改善箇所説明図

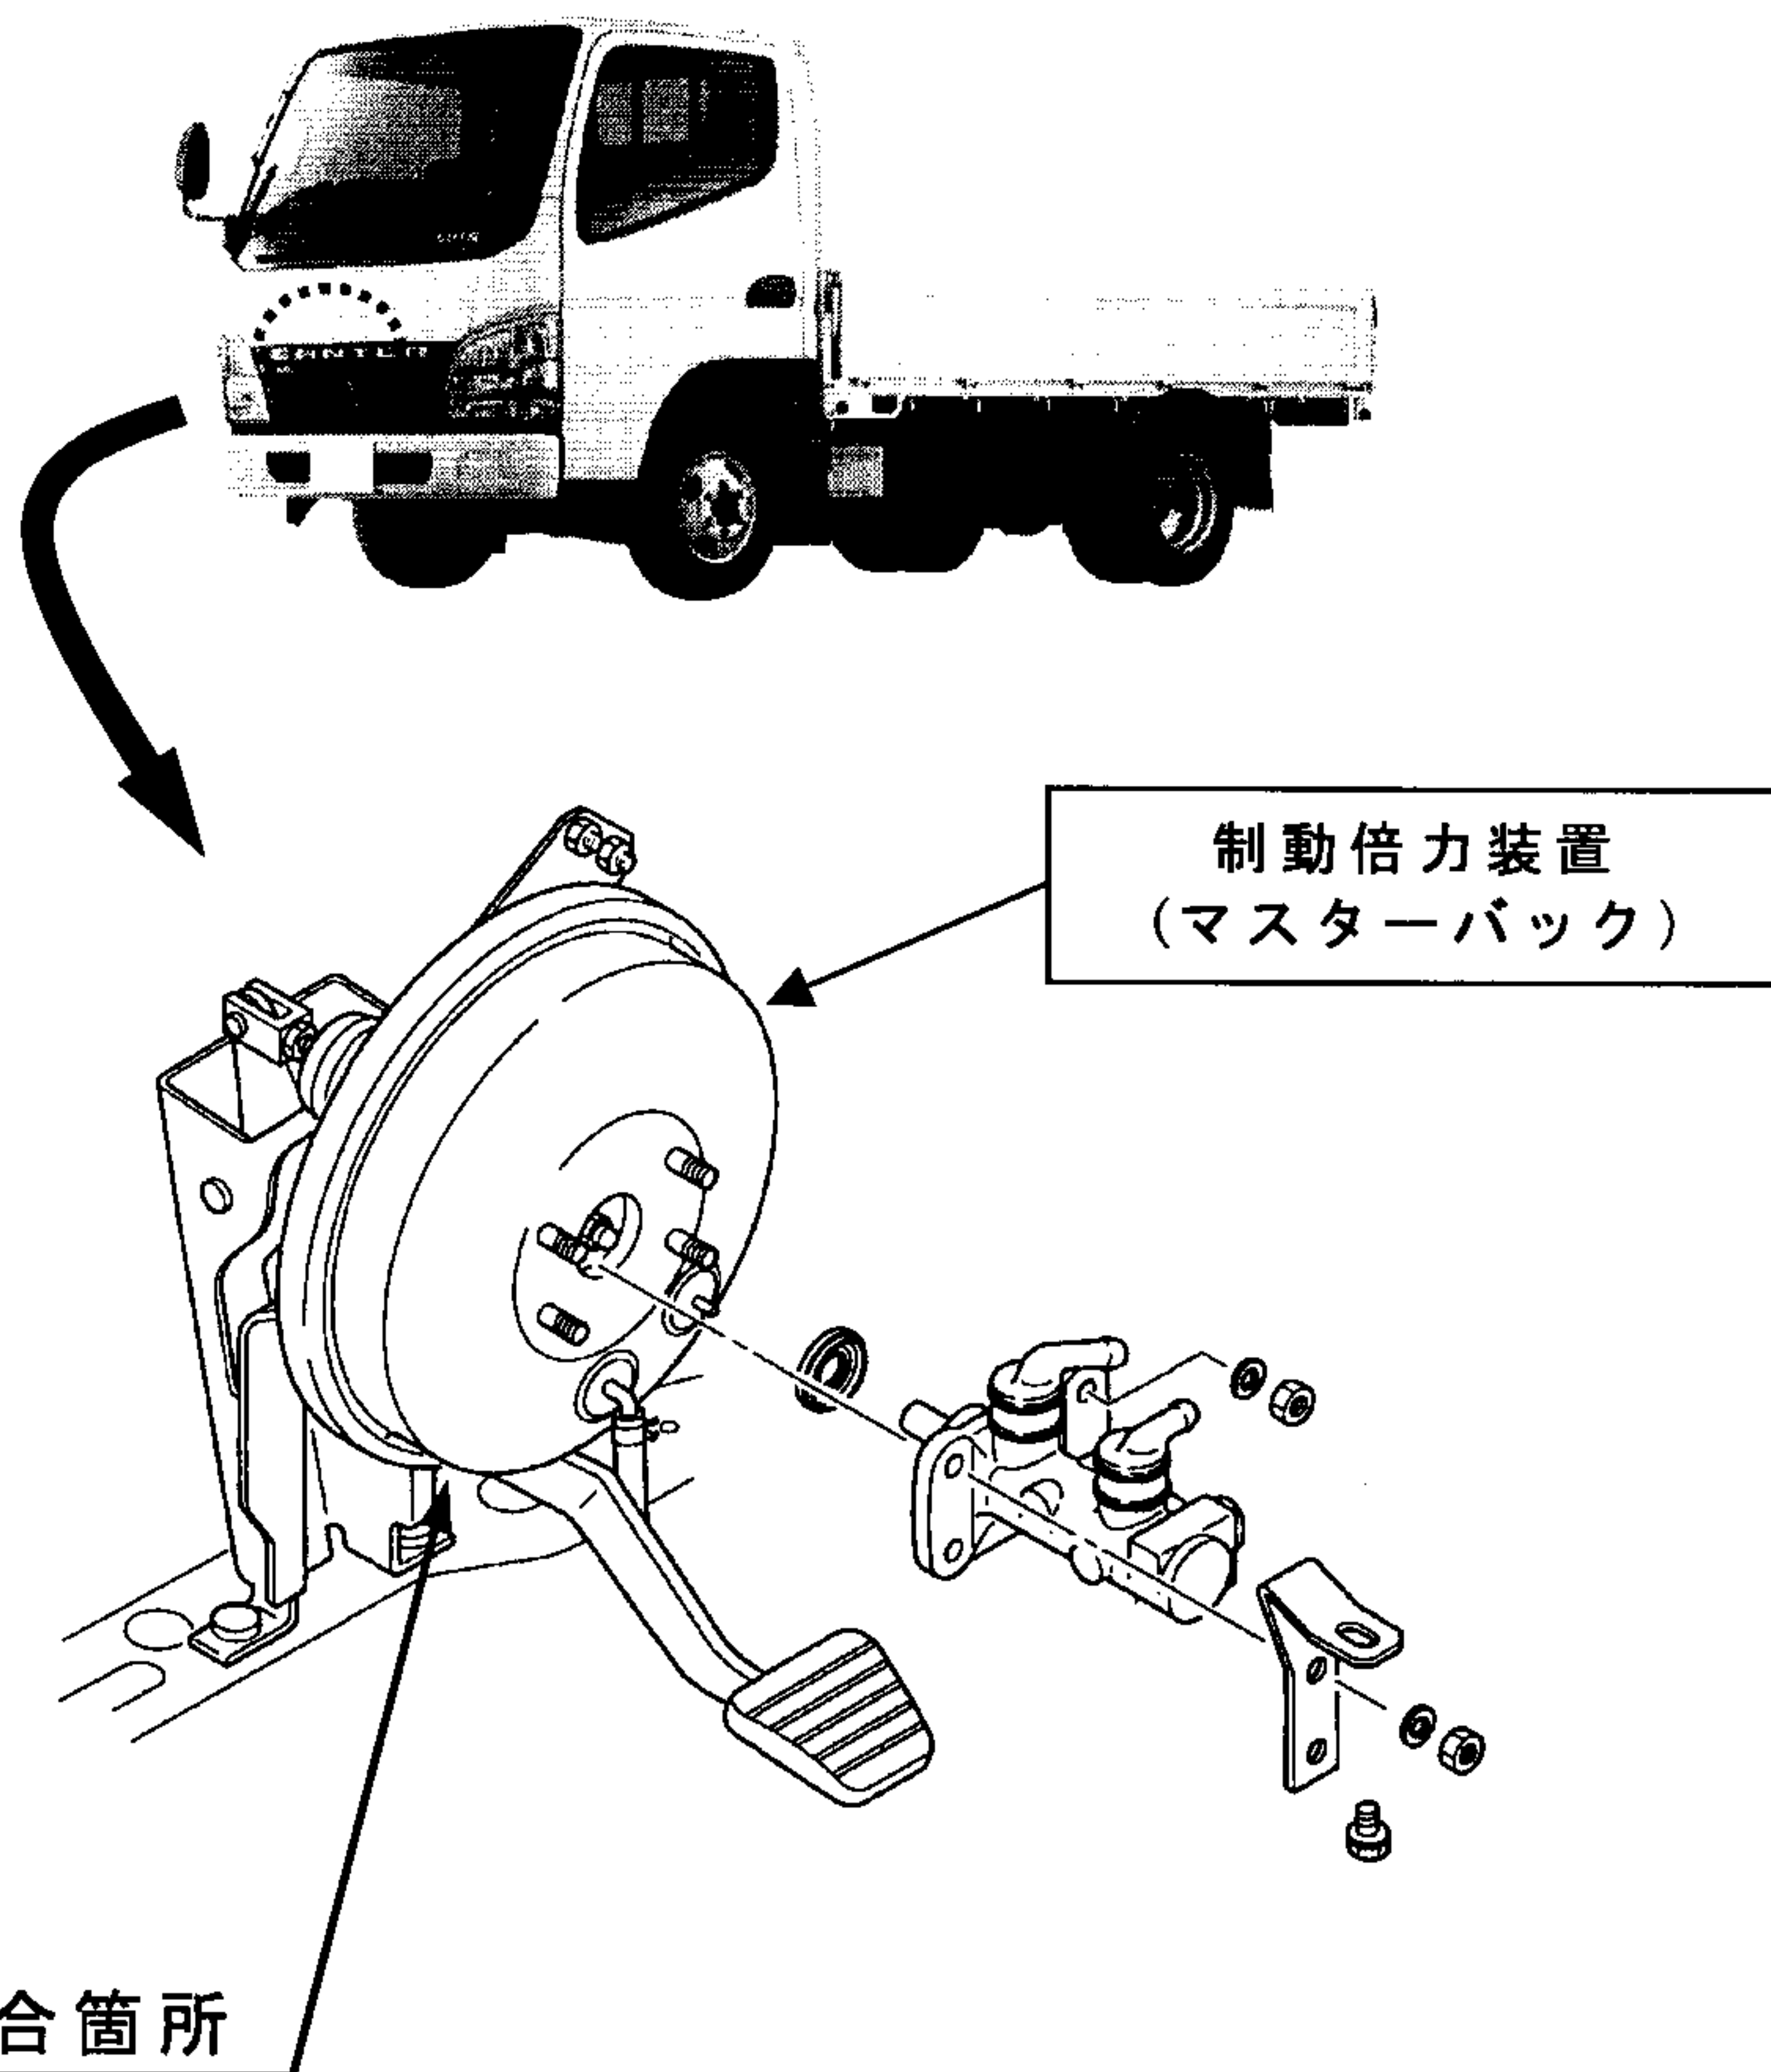
自動変速機付ガソリンエンジン搭載車において、制動倍力装置(マスターバック)の容量が不適切なため、自動暖機運転でエンジンのアイドリング回転数が上昇すると、制動力がトルクコンバータのクリープ力に対して不足する場合があります。また、自動暖気運転時に冷凍機コンプレッサー等を作動した際、さらに制動力が低下する場合があります。そのため、エンジンが十分に暖気できていない状態で走行レンジに入れると、ブレーキペダルを踏んでいても、車両が動き出すおそれがある。

全車両、マスターバックを対策品に交換する。また、冷凍機用コンプレッサーを装着した車両については、エンジンの電子制御ユニットも対策品に交換する。

なお、電子制御ユニット(対策品)の供給に時間を要するため、冷凍機用コンプレッサーを装着した車両については、マスターバックを対策品に交換した上で、次の暫定措置を実施する。

- ・ エンジンの冷却水温度が上昇するまで発進を行わない旨の注意事項を記載した運転注意銘板を貼付け。

識別：①対策品への交換作業実施済み車両に対しては対策作業完了後、Φ9の金色のシールを助手席側ドアリヤピラー部ストライカー下部に貼付する。

②対策品が間に合わず、暫定措置を実施した車両には、Φ9の銀色のシールを助手席側ドアリヤピラー部ストライカー下部所定の位置*に貼付する。
